5. ボディ

■概要

(2) リヤクォーターパネル

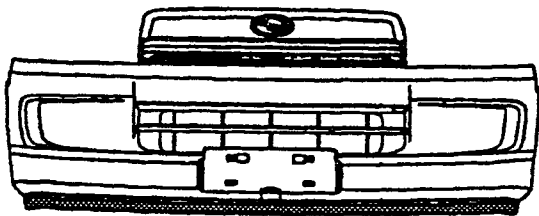
リヤコンビネーションランプ変更に伴いリヤクォーターパネルの形状を変更しました。（ワゴン、バン一般車）

1. フロントバンパー、フロントグリル

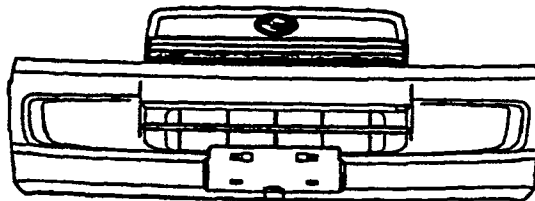
- ・フロントバンパーのナンバー取付け位置を下方に移動し、グリルを追加などにより新製しました。
- ・フロントグリルをバンパー上部に新設し、グリル内にスバルエンブレムを配置しました。

1. リヤゲート

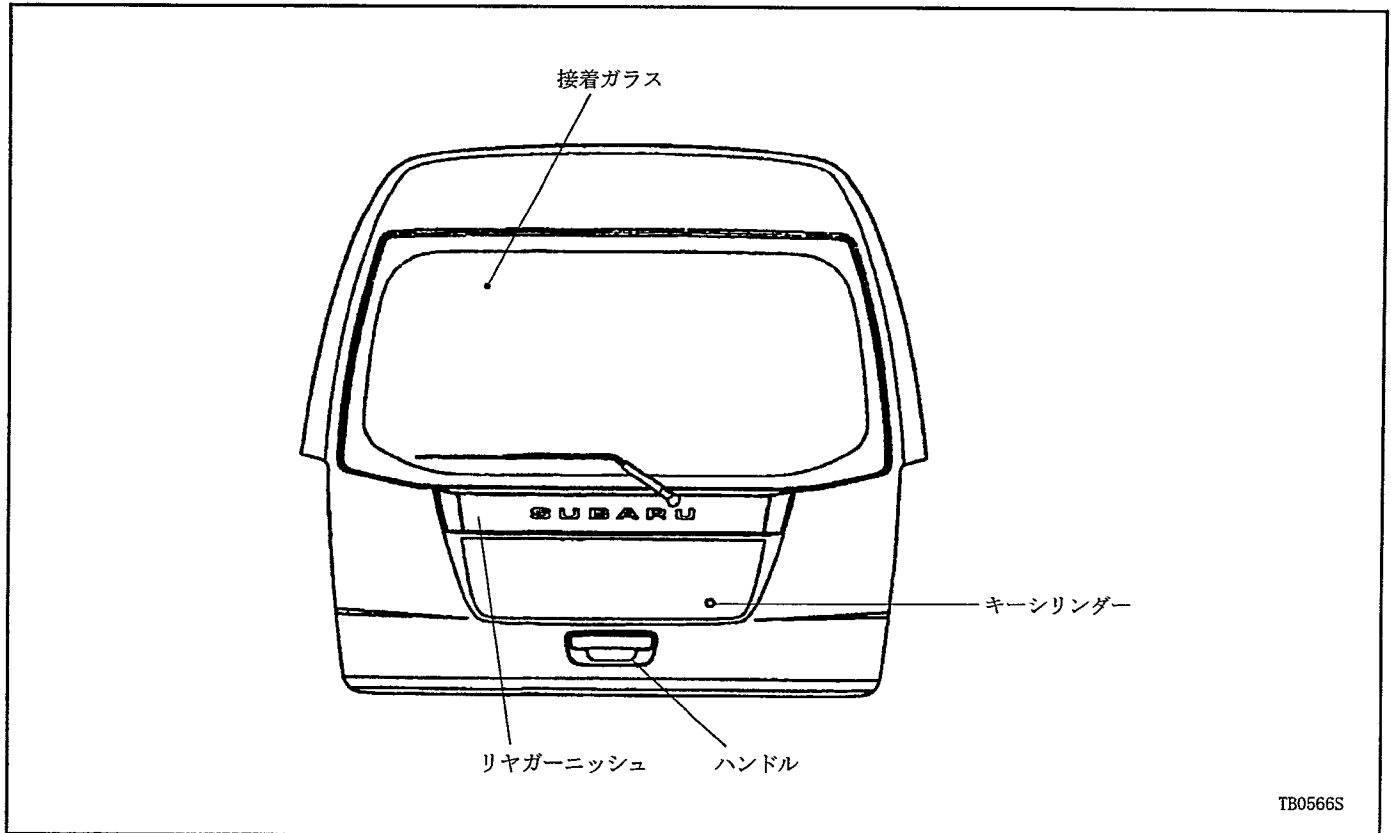
- ・後面の外観意匠を変更し、バン、ワゴンのリヤゲートパネルを統一しました。
- ・リヤゲートガラスは接着方式に変更しました。
- ・ハンドルの取付け位置変更をしました。
- ・リヤゲートハンドルは、後面衝突時のリヤゲート誤開放防止強化を図るため、ハンドルからラッチ間をケーブル結合方式に変更し、ロック機構を全面変更しました。
- ・キーシリンダーの取付け位置を変更しました。

2. リヤゲートガーニッシュ

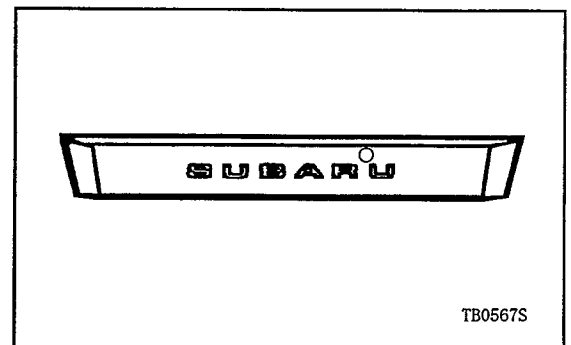
リヤゲートガラスの下にスバルマーク入りの大型ガーニッシュを設けました。

3. リヤバンパー

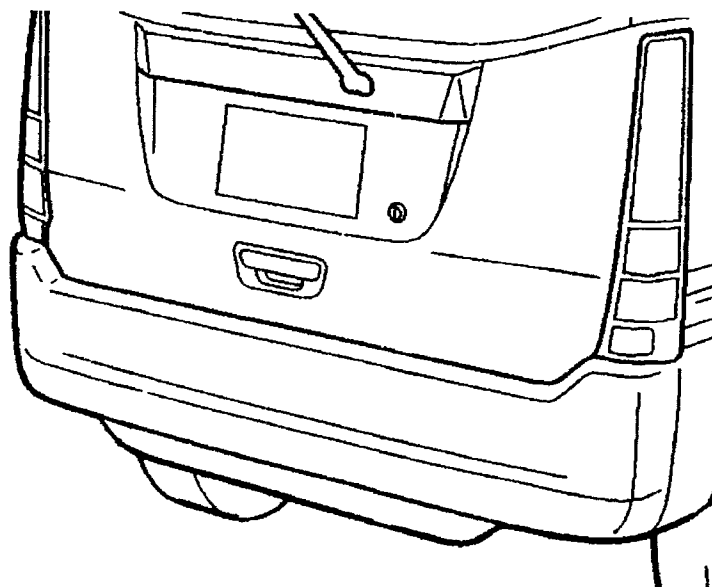
リヤゲート、リヤコンビネーションランプ新設に伴ないリヤバンパー形状を変更しました。

4. ランバーステア（トラック）

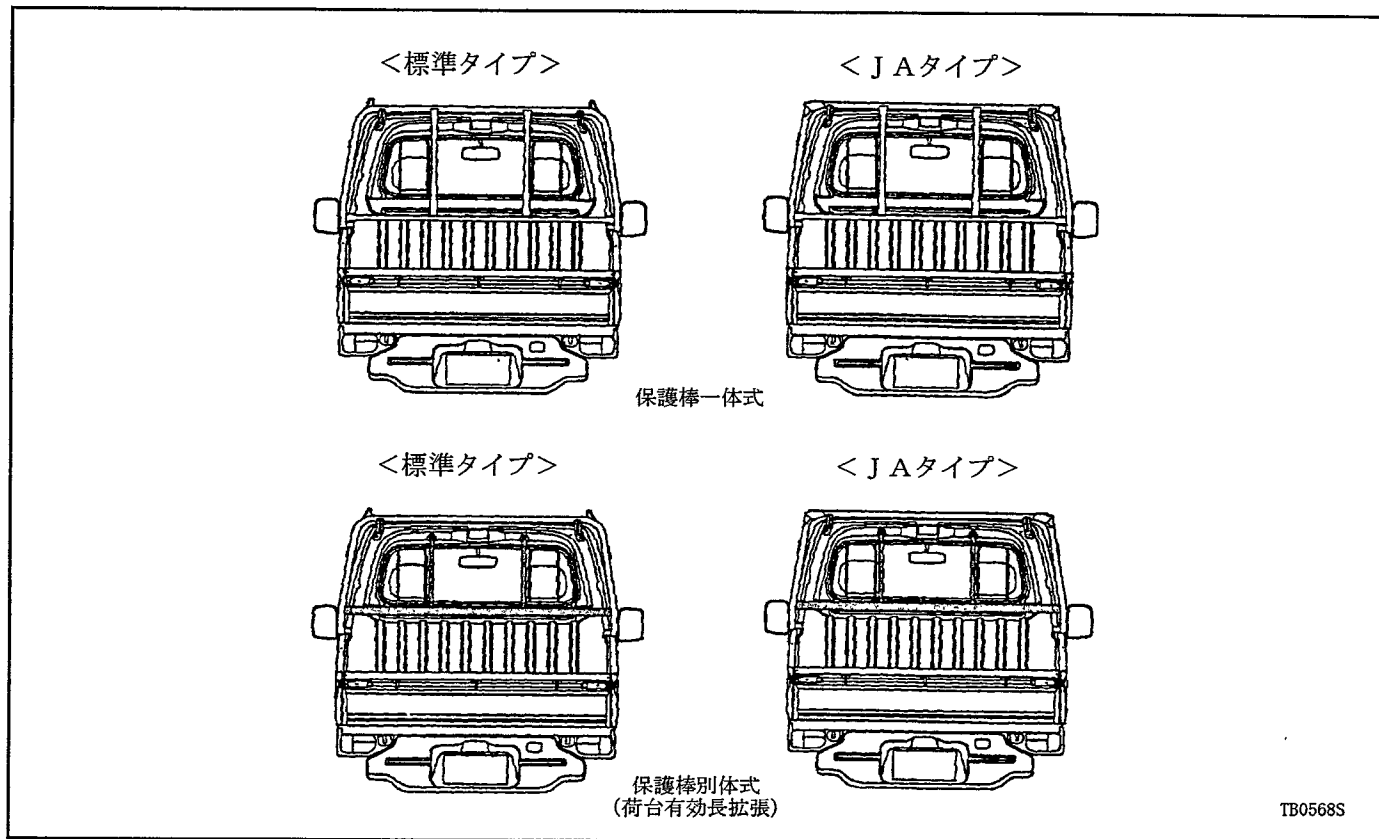
- 荷役性の向上を図る為、バックパネルの意匠を変更し、保護棒別体式の荷台有効長拡張タイプランバーステアをオプション設定しました。

5. ゲートチェーン

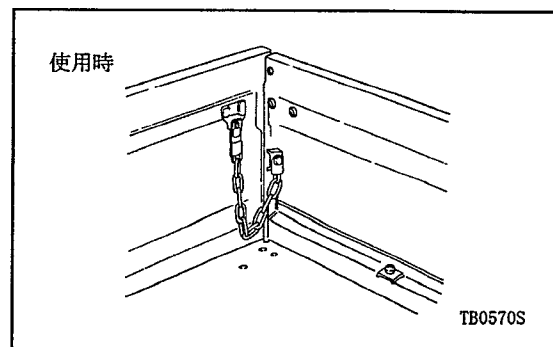
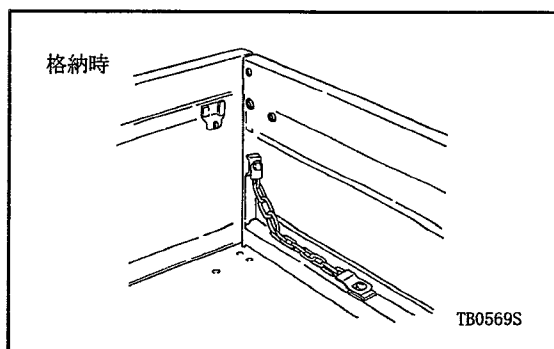
- 格納式のゲートチェーンを採用しました。
- ゲートチェーンを使用しないときは、ゲート内に格納（専用フックプレートに結合）します。
- 格納式ゲートチェーンでは水平開きのみとなります。（45° 開きはできません。）

1. フロントガラス

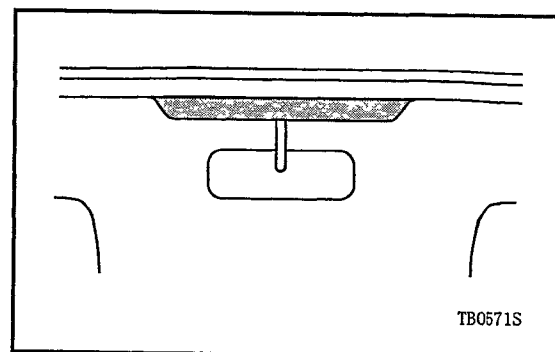
サンバイザーの変更に伴ない、フロントガラス上面のルームミラー裏に遮光セラミックを追加しました。(全車)

2. リヤゲートガラス

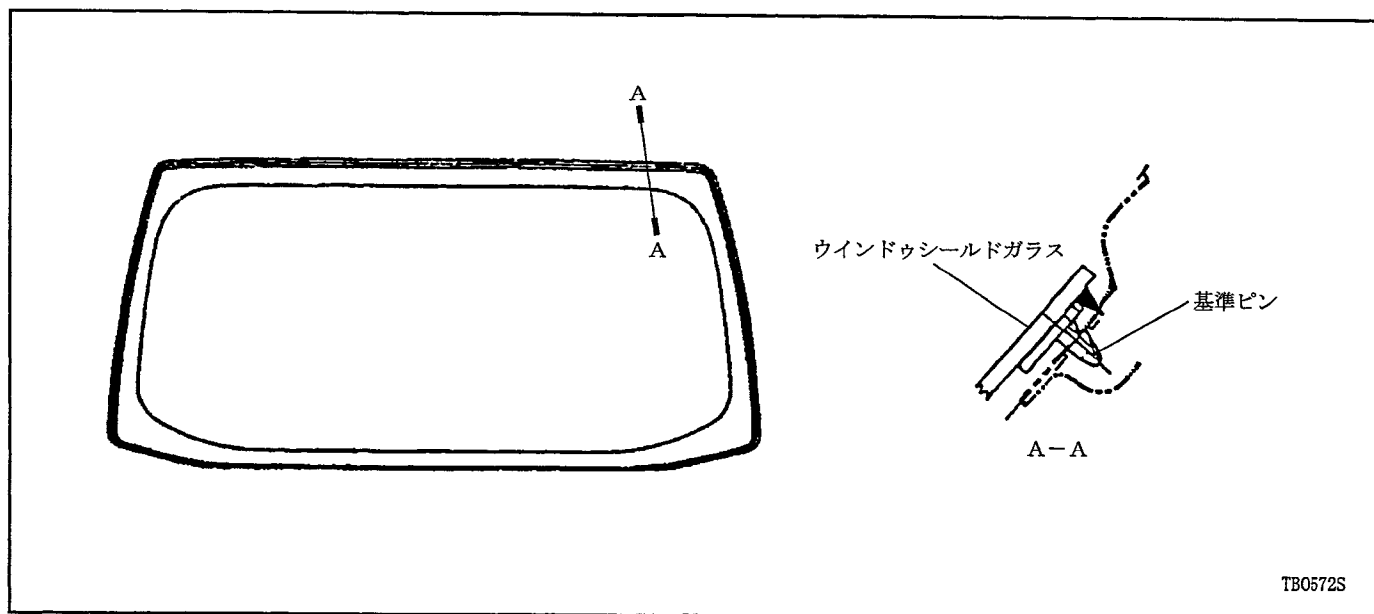
- ・リヤガラスの車体への固定を接着方式とし、組付け精度の向上を図りました。
- ・リヤゲートとのつながりのあるすっきりとした外観意匠としました。

3. ウェザーストリップ

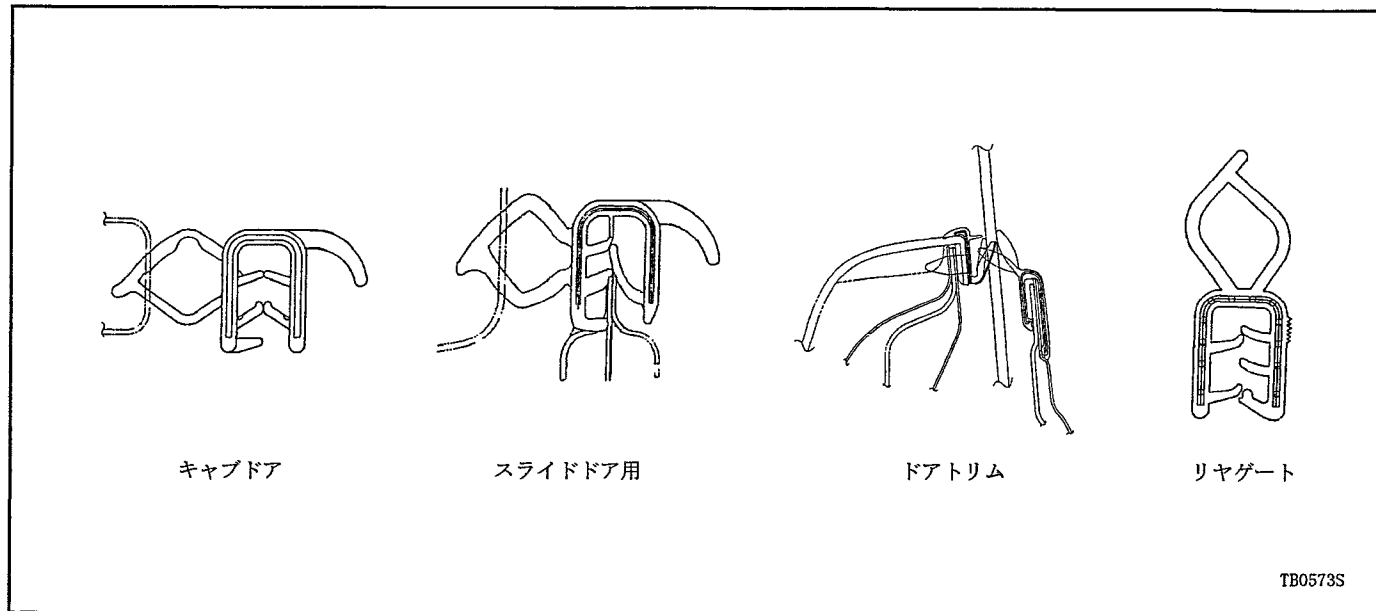
- ・ルーフトリム一体成形、フロントセンターピラートリム追加に伴ない、トリムとの一体感を図るため、インナーウェザーストリップをドアトリム取付けに変更しました。（バンディアス、ワゴン）
- ・ルーフトリム一体成形、フロントセンターピラートリム追加に伴ない、キャブドアおよびスライドドアのウェザーストリップの形状変更をしました。（バンディアス、ワゴン）
- ・リヤゲート変更に伴ない、リヤゲートウェザーストリップの断面形状を変更しました。

1. オーナーメント

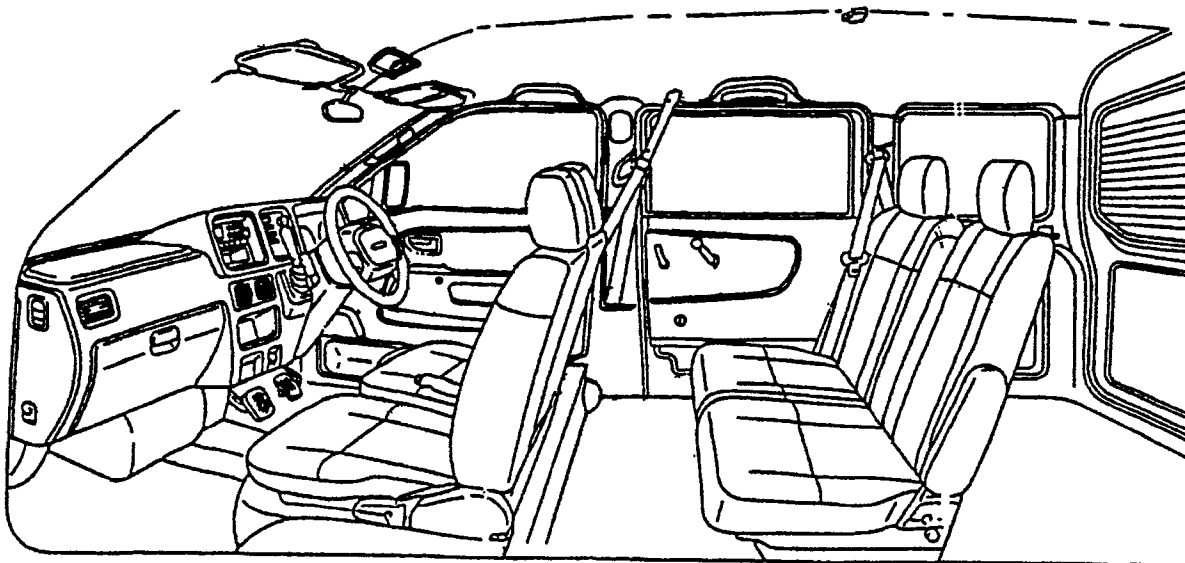
フロントグリルにスバルエンブレムを配置しました。

(1) ルーフトリム

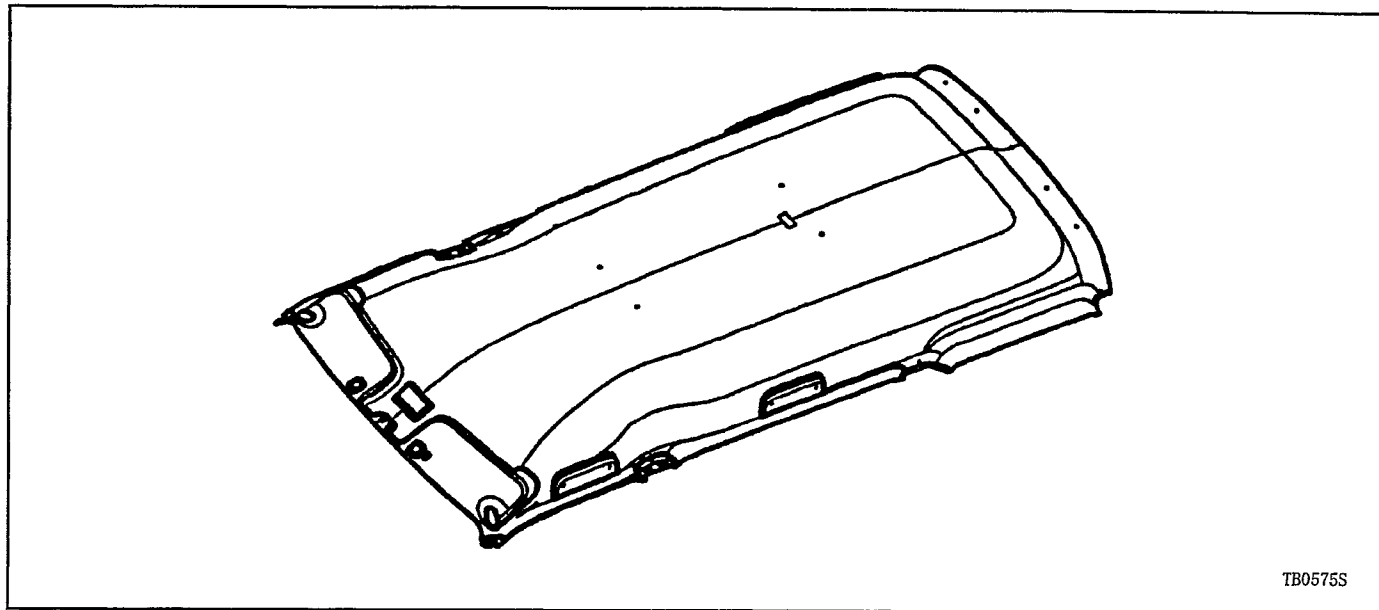
ルーフトリムを一体成形化しました。一体成形により前席ヘッドクリアランスを広げました。

(2) キャブドア、スライドドア、およびピラー

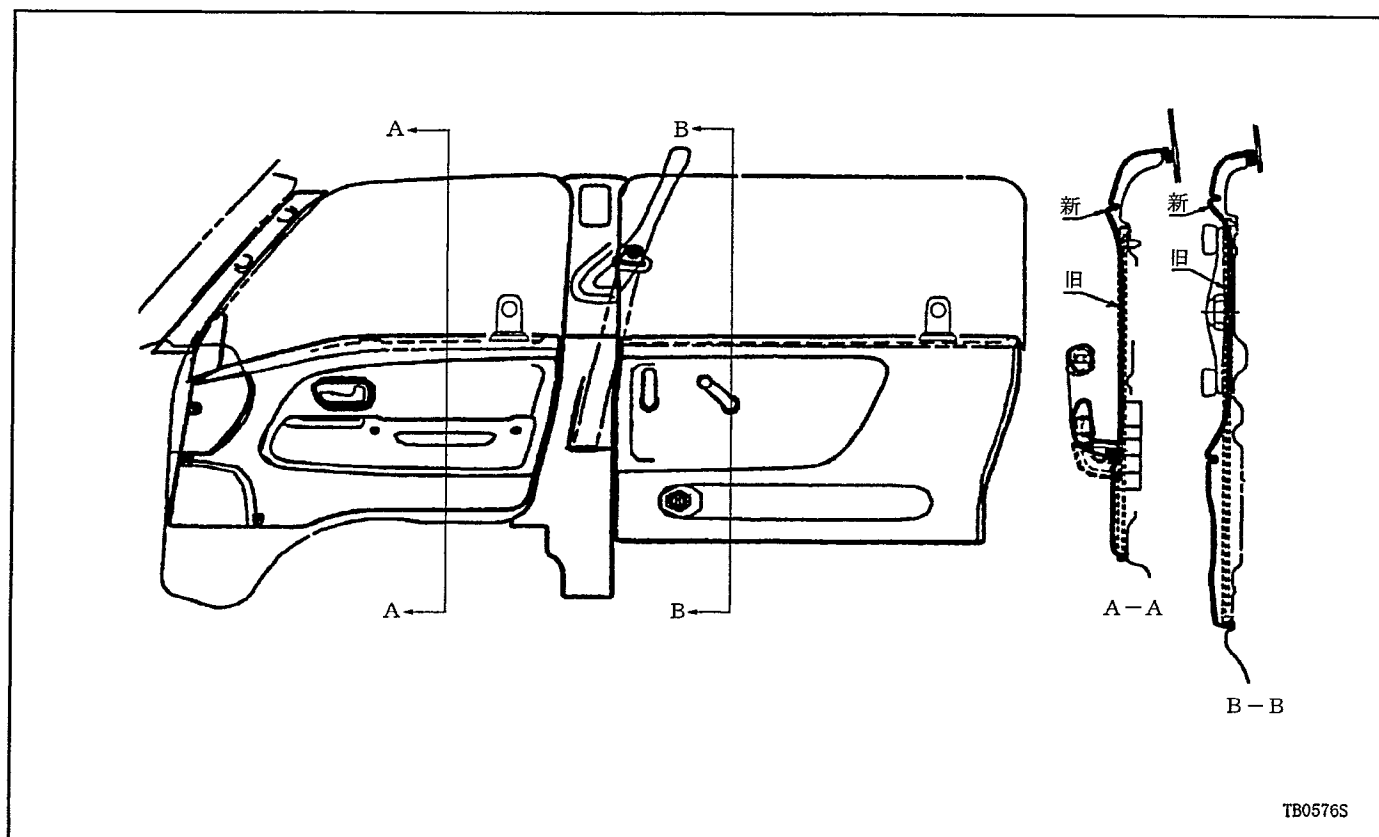
- ・ドアトリムを一体成形とし、ピラートリムを追加しました。(バンディアス、ワゴン)
- ・ドアトリム一体成形に伴ない、ロックノブおよびノブカバーの形状変更をしました。(バンディアス、ワゴン)
- ・フロントおよびセンターのピラートリムを追加し、室内の前部トリム化を図りました。(バンディアス、ワゴン)

(1) フロント&リヤシート

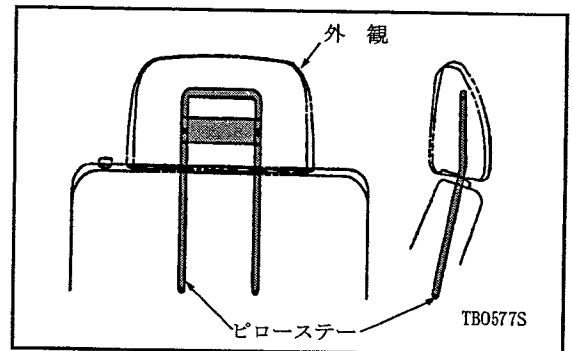
- ・質感、リサイクル性向上のため、塩ビ材からトリコットおよびファブリックの材質変更しました。（赤帽車を除く）
- ・質感向上のためシボパターンを変更しました。（赤帽車）

(1) サンバイザー

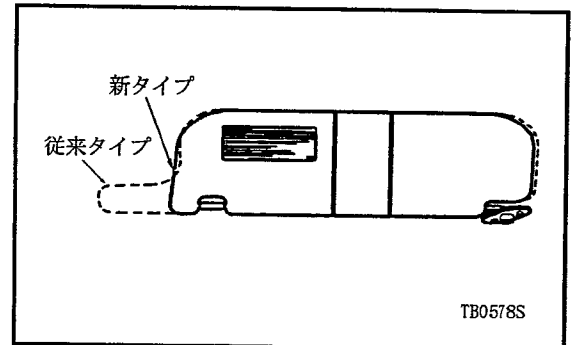
1. サンバイザーの形状変更をしました。（全車）

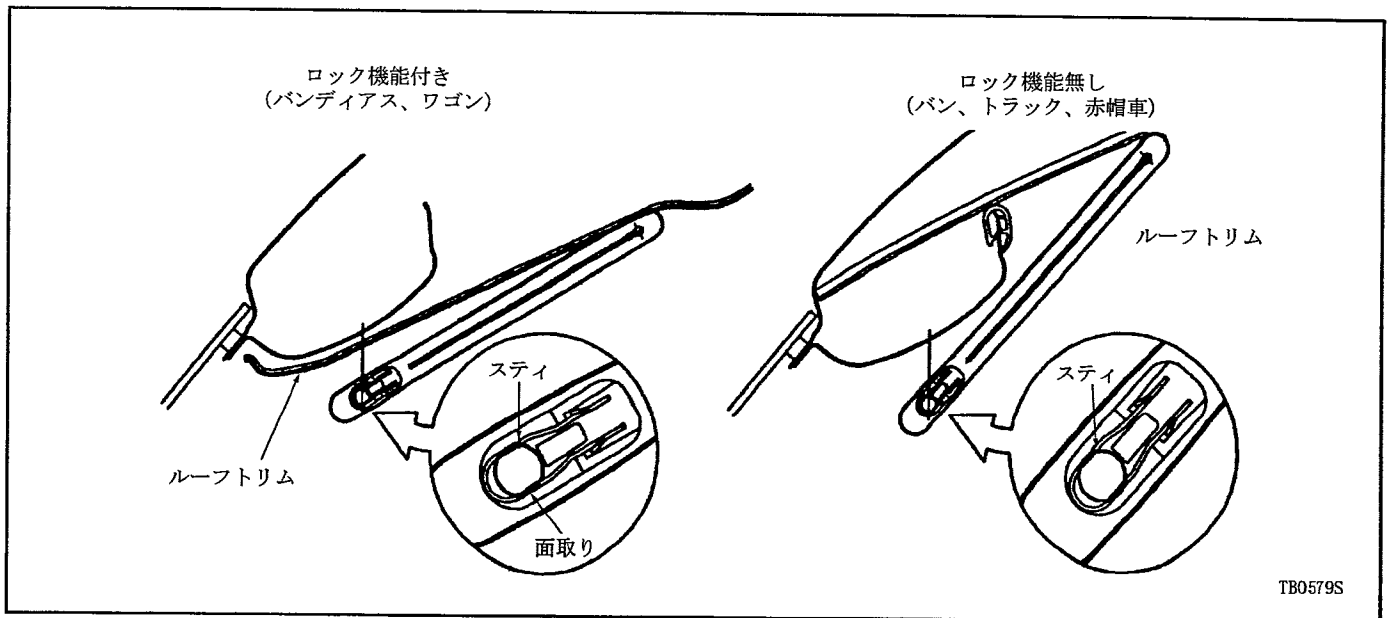
2. 操作感の向上を図るため、ロック機能付きを採用しました。（バンディアス、ワゴン）

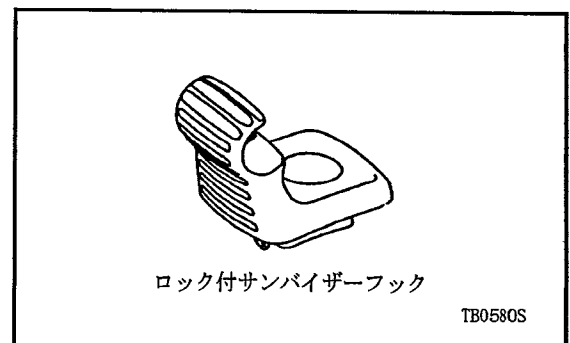
3. 一体成形ルーフトリム化に伴ないサンバイザーフックを追加設定し、識別のため外観意匠を変更しました。

(2) リヤゲートロック

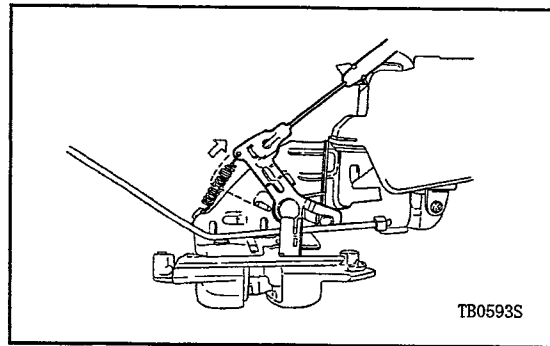
リヤゲート新設に伴ない、リヤゲートハンドルとロックシステムを変更しました。

ハンドル、ラッチ、ケーブル、キーシリンダーで構成され、従来ロットで結合していたハンドルとラッチをケーブルで接続する事により、追突時の誤開放を未然に防ぎます。
